Betreft: 2023 014466 FW: Ambtelijke reactie op Ontwerp bestemmingsplan voor Rijksstraatweg 125 te Duivendrecht, zaaknummer 2023-014466

Graag geef ik namens het waterschap Amstel, Gooi en Vecht (AGV), een **ambtelijke reactie** op het Ontwerp bestemmingsplan voor Rijksstraatweg 125 te Duivendrecht.

Uw zaaknummer betreft **2023-014466**.

Figuur 1. Water op maaiveld bij 60 mm neerslag in 1 uur (bron: Klimaatatlas AGV)

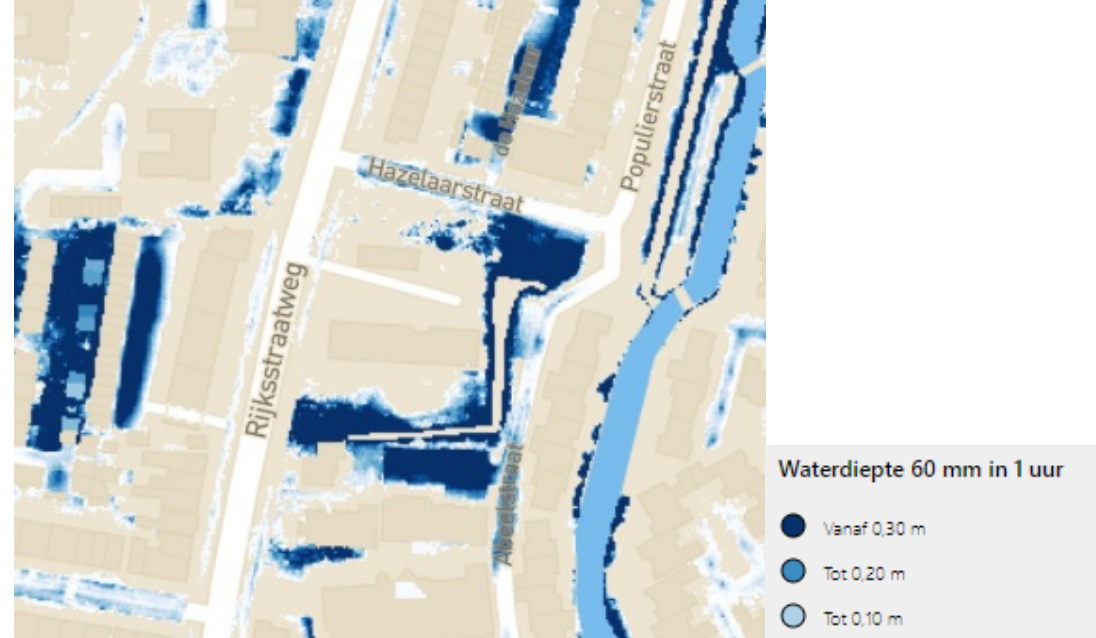
Op deze locatie laat de klimaatatlas bijv. zien dat er een kans is op water-op-het-maaiveld bij een hevige bui (60 mm in 1 uur):
